福島第一原子力発電所 特定原子力施設に係る実施計画変更比較表（第Ⅱ章 2.5 汚染水処理設備等）

変 更 前	変 更 後	変 更 理 由																										
<p>2.5 汚染水処理設備等 2.5.1 基本設計</p> <p>(中略)</p> <p>2.5.1.5 主要な機器 2.5.1.5.1 汚染水処理設備、貯留設備（タンク等）及び関連設備（移送配管、移送ポンプ等）</p> <p>(中略)</p> <p>(4) 淡水化装置（逆浸透膜装置、蒸発濃縮装置） 淡水化装置は、滞留水を原子炉注水に再使用するため、滞留水に含まれる塩分を除去することを目的に、逆浸透膜装置、蒸発濃縮装置で構成する。 逆浸透膜装置は、5系列6台で構成し、水を通しイオンや塩類などの不純物は透過しない逆浸透膜の性質を利用して滞留水に含まれる塩分を除去し、処理済水と塩分が濃縮された廃水に分離する。また、蛇腹ハウスやテントハウス内に設置している逆浸透膜装置は、逆浸透膜を通さずに滞留水を濃縮廃水側へ送水する機能も有する。蒸発濃縮装置は3系列8台で構成し、逆浸透膜装置により塩分が濃縮された廃水を蒸気により蒸発濃縮（蒸留）する設備であるが、平成28年1月現在運用を停止している。また、各装置は装置の処理能力を確認するための試料を採取できる設備とする。 なお、<u>逆浸透膜装置のうち4号機タービン建屋2階に設置する逆浸透膜装置（以下、「建屋内RO」という。）</u>及びこれに付帯する機器を建屋内RO循環設備という。 淡水化装置は、複数の装置及び系統により多重性及び多様性を確保する。</p> <p>(中略)</p> <p>2.5.2 基本仕様 2.5.2.1 主要仕様 2.5.2.1.1 汚染水処理設備、貯留設備（タンク等）及び関連設備（移送配管、移送ポンプ等）</p> <p>(中略)</p> <p>(23) <u>濃縮処理水移送ポンプ（完成品）</u></p> <table border="1" data-bbox="178 1365 682 1470"> <tr><td>台数</td><td>2</td></tr> <tr><td>容量</td><td>50m³/h（1台あたり）</td></tr> <tr><td>揚程</td><td>75m</td></tr> </table> <p>(中略)</p> <p>(35) RO処理水貯槽 ※¹</p> <table border="1" data-bbox="178 1596 682 1774"> <tr><td>合計容量（公称）</td><td>14,000m³</td></tr> <tr><td>基数</td><td>14基</td></tr> <tr><td>容量（単基）</td><td>1,000 m³ 以上／基

図-3 処理装置（セシウム吸着装置，第二セシウム吸着装置，第三セシウム吸着装置，除染装置）の系統構成図

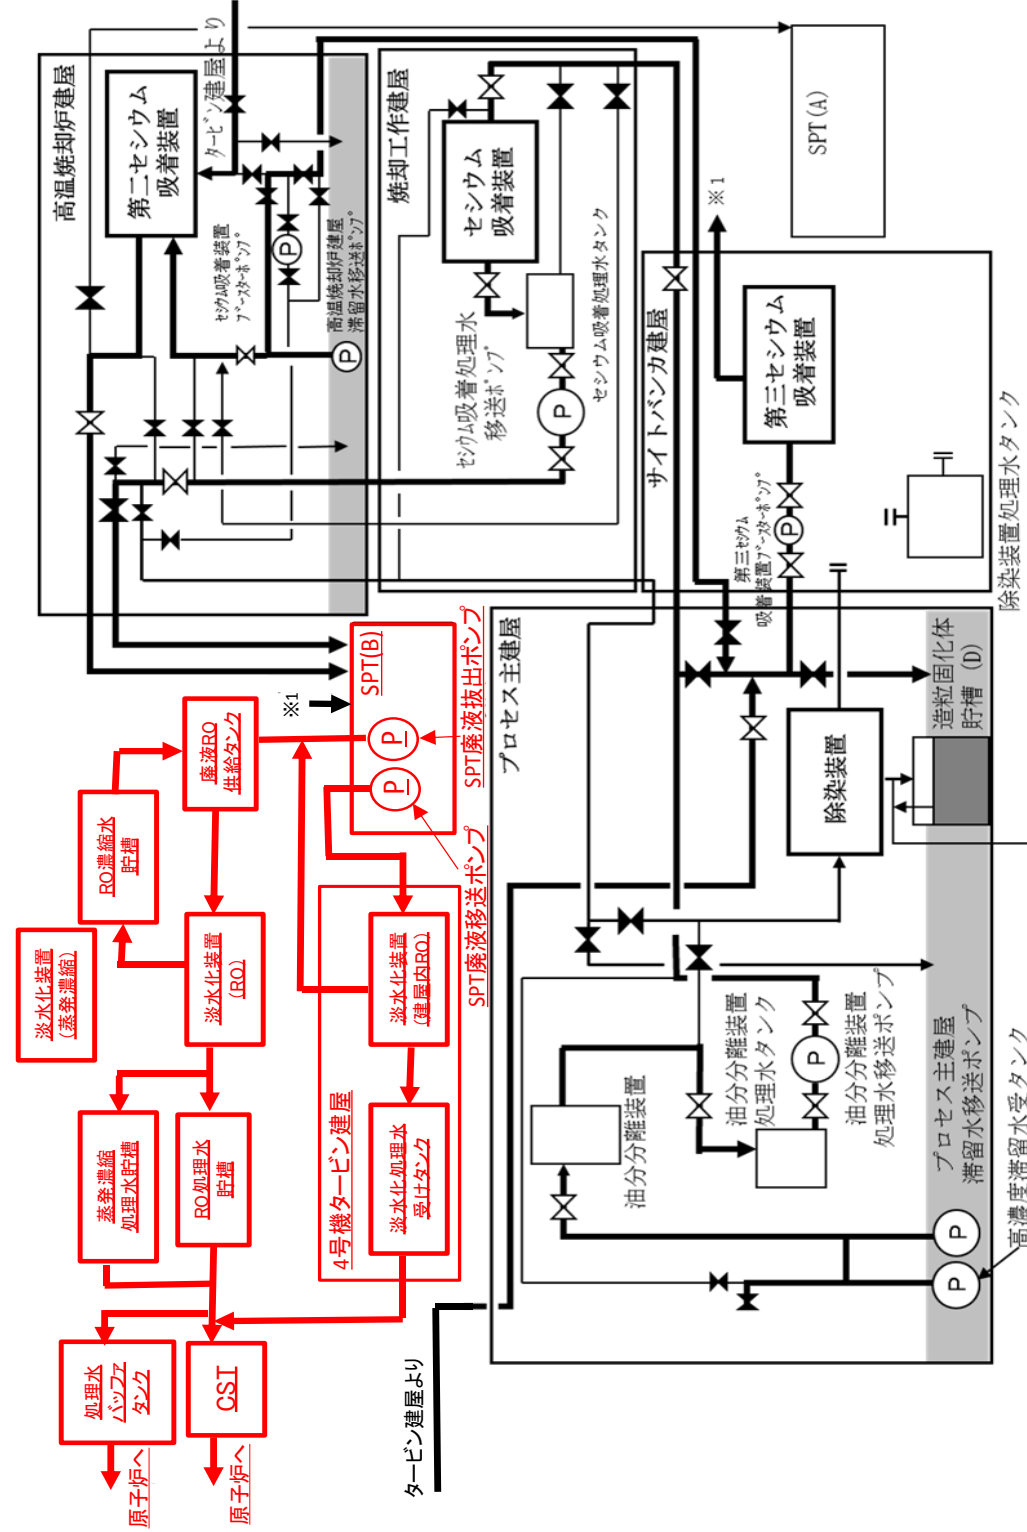
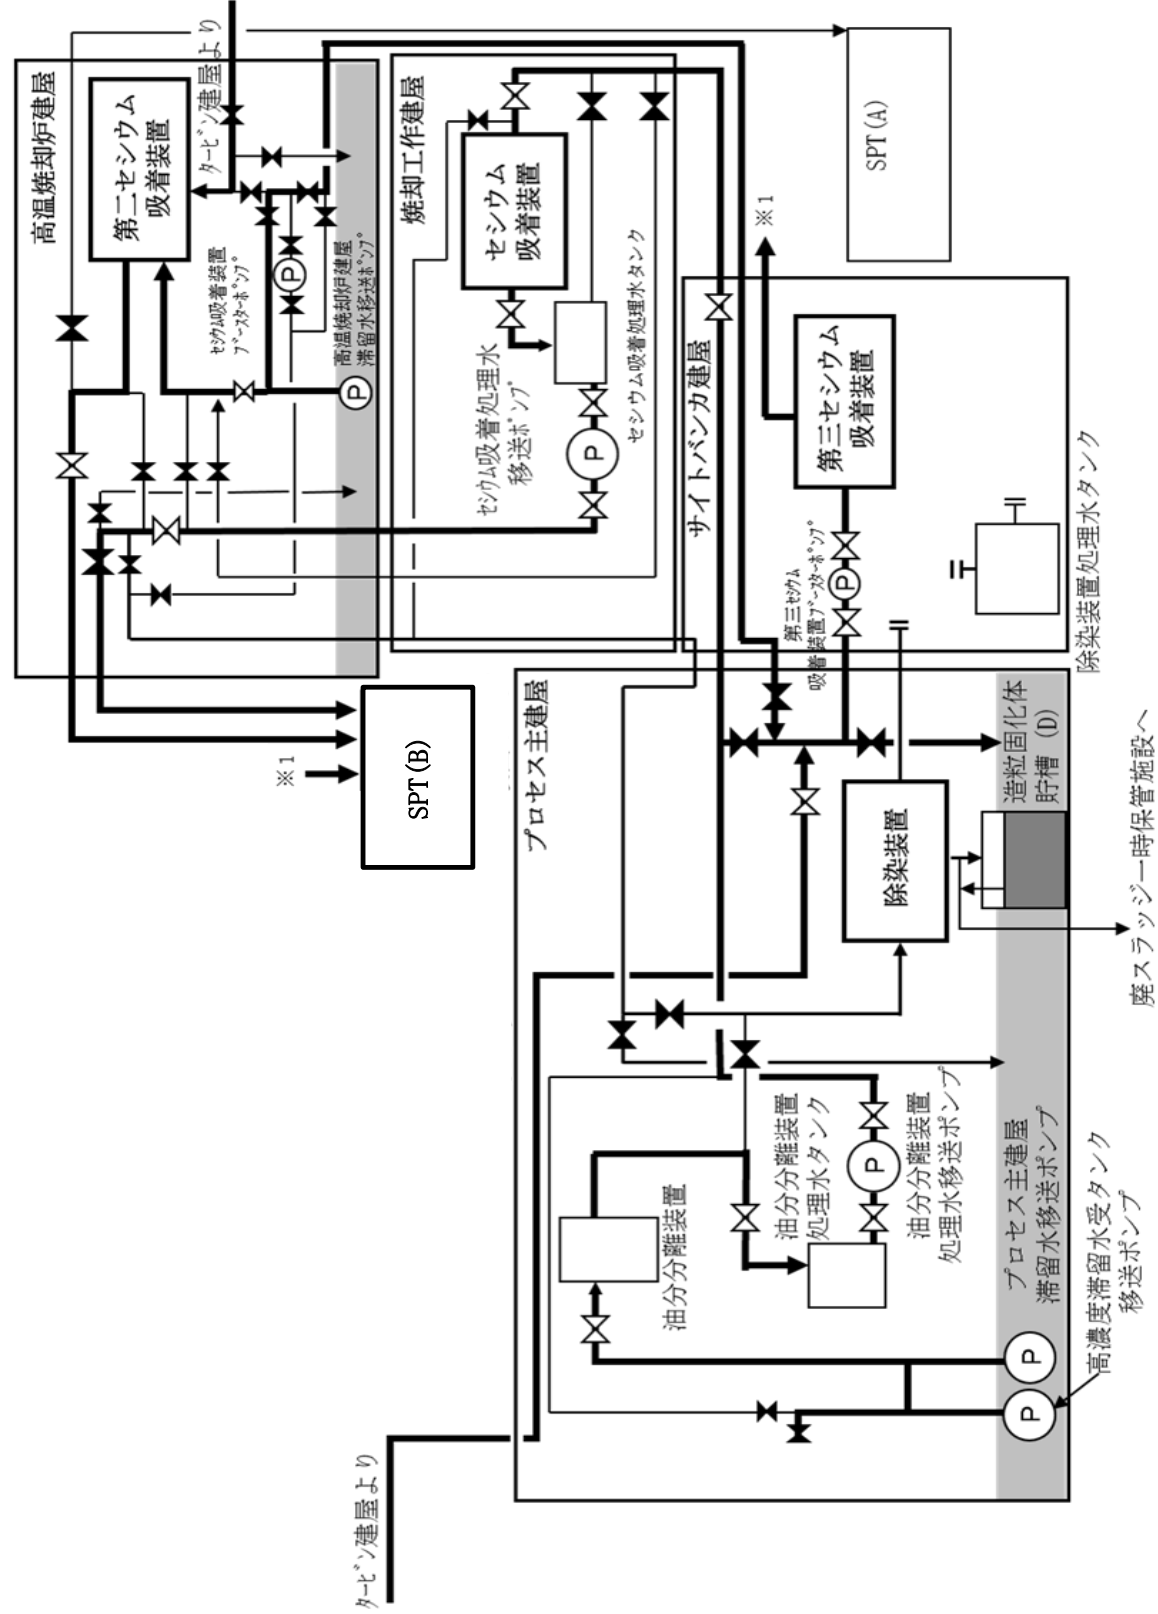
記載の適正化

図一8 淡水化装置(逆浸透膜装置、蒸発濃縮装置)及び滞留水浄化設備の系統構成図(1/2)
※逆浸透膜を通さないライン

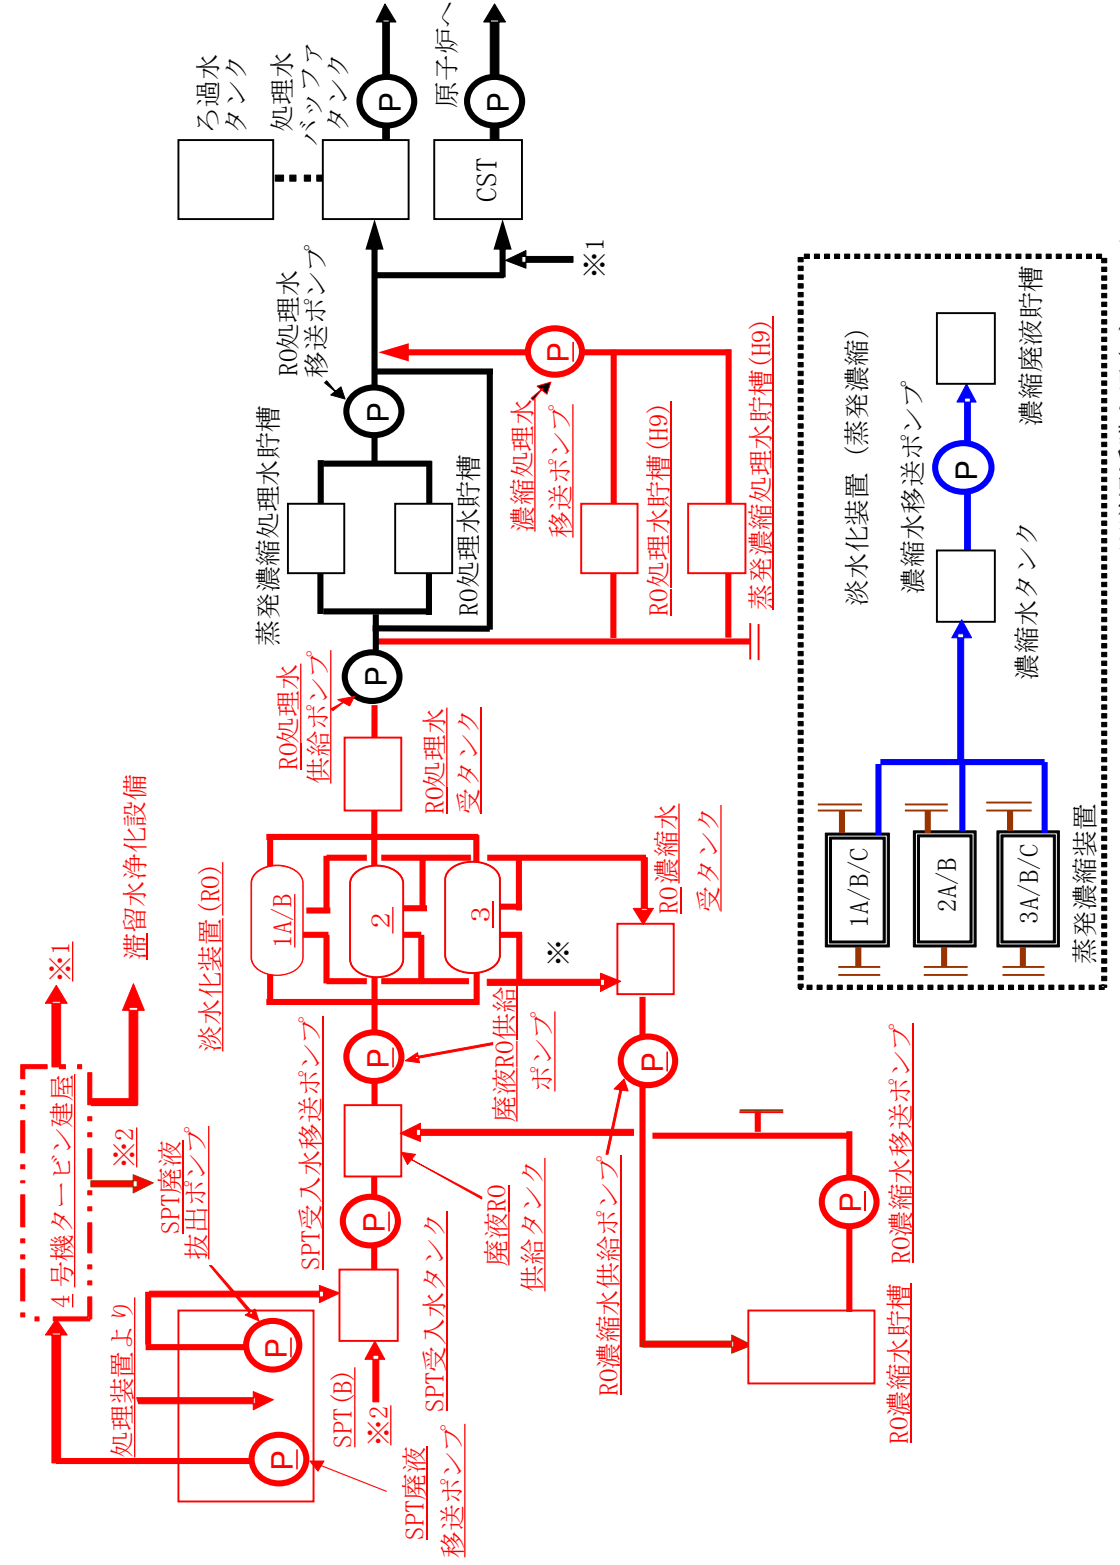
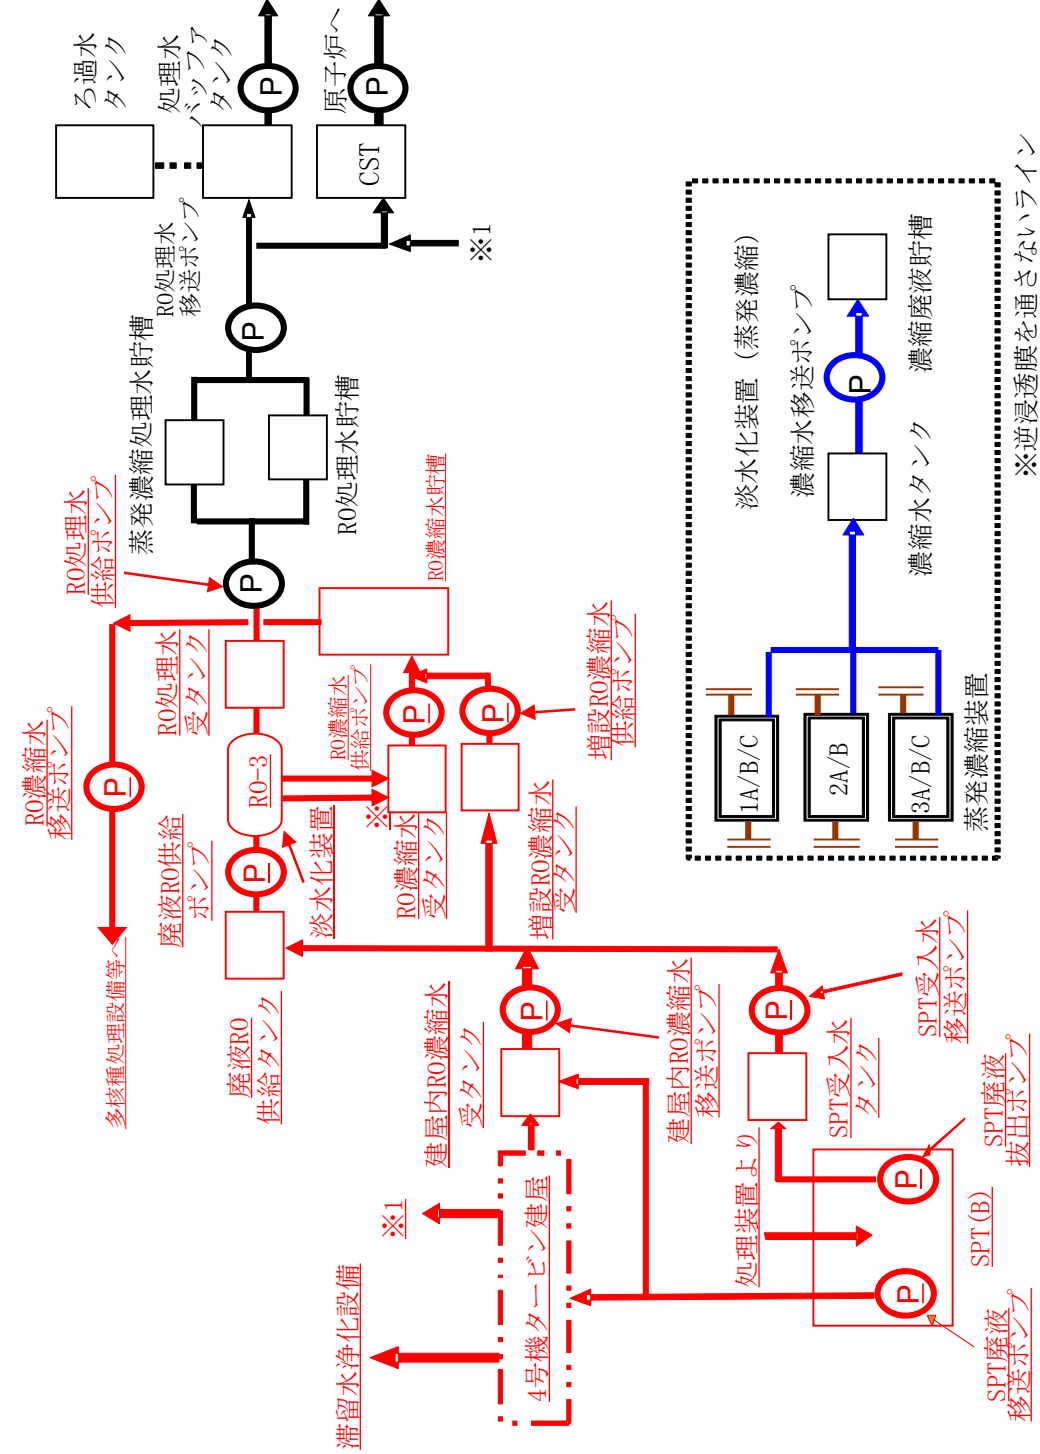
機器追設, RO-1, 2 廃止及び RO 濃縮水貯槽から廃液供給タンクまでの配管撤去, H9, H9 西エリアタンク撤去に伴う記載の見直し

図-8 淡水化装置（逆浸透膜装置）及び滞留水浄化設備の系統構成図 (2/2)
(滞留水浄化設備の範囲について点線で示す。)

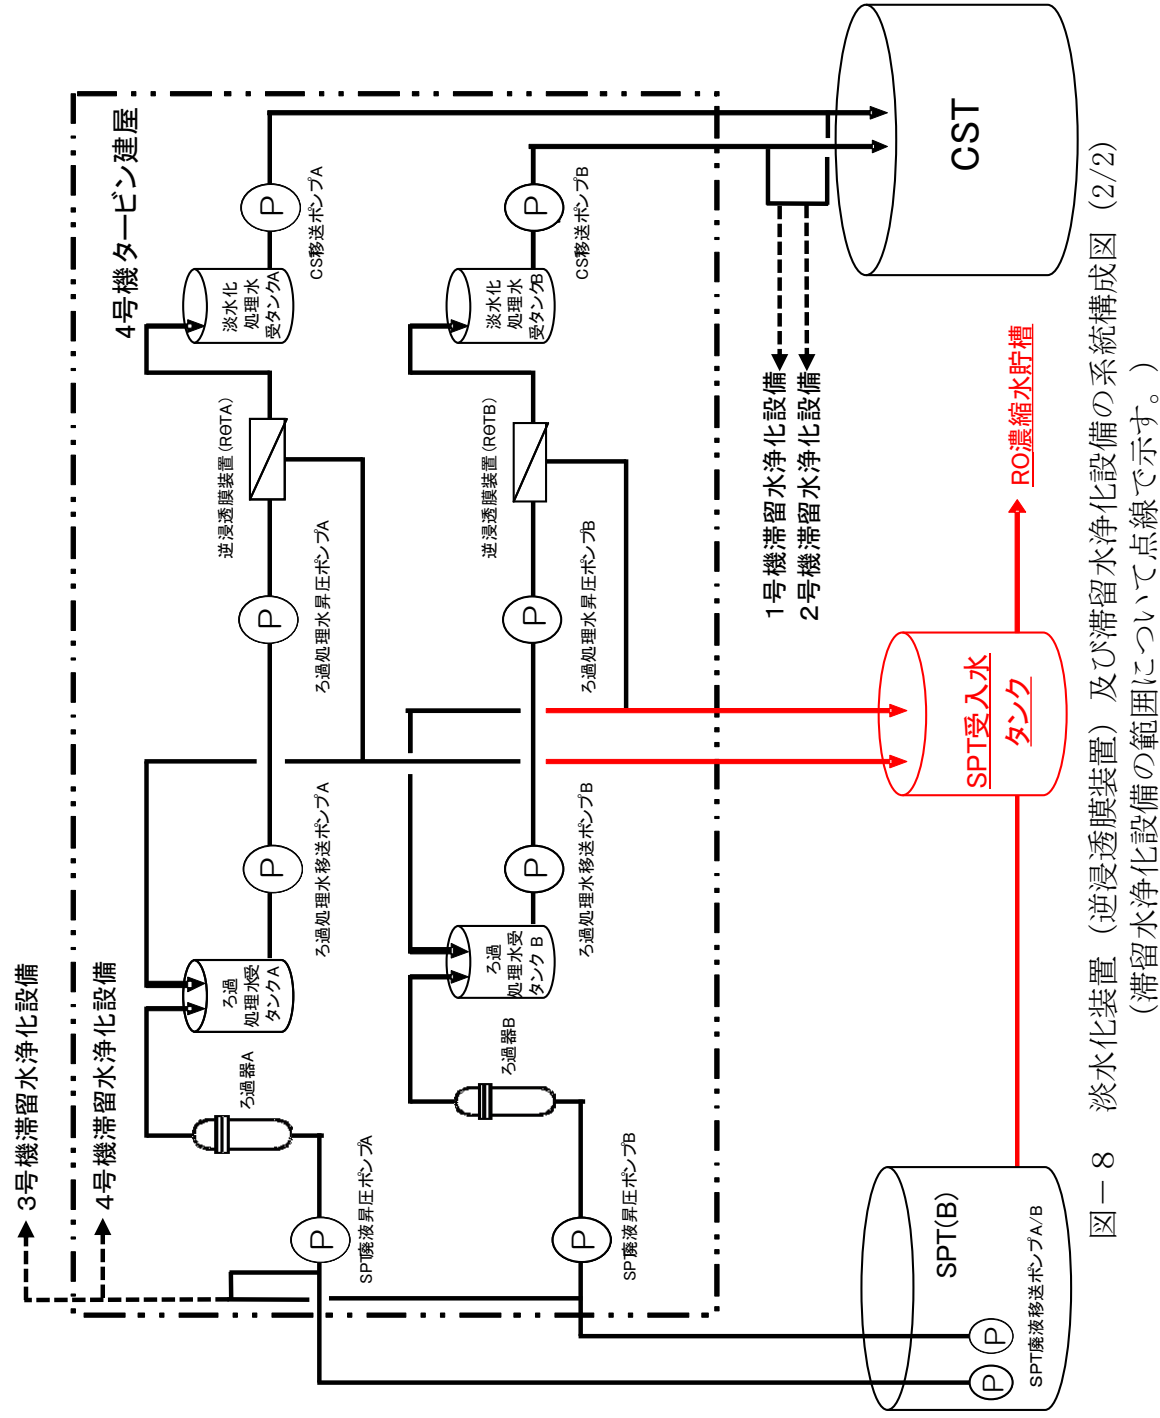
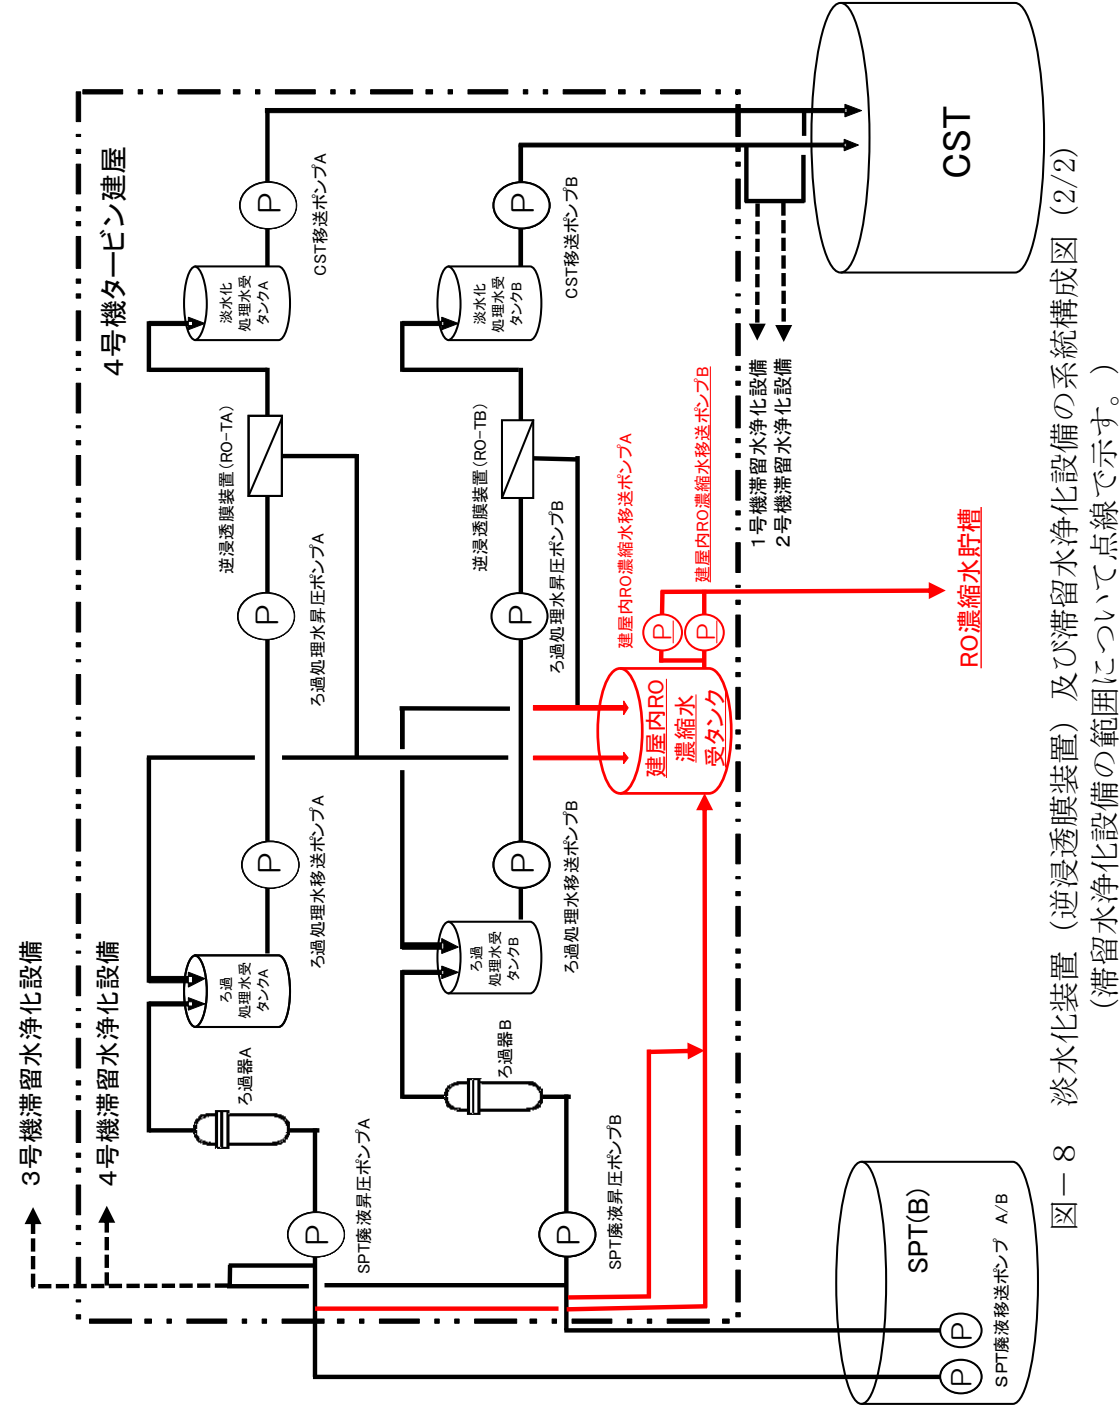
機器追設に伴う記載の見直し
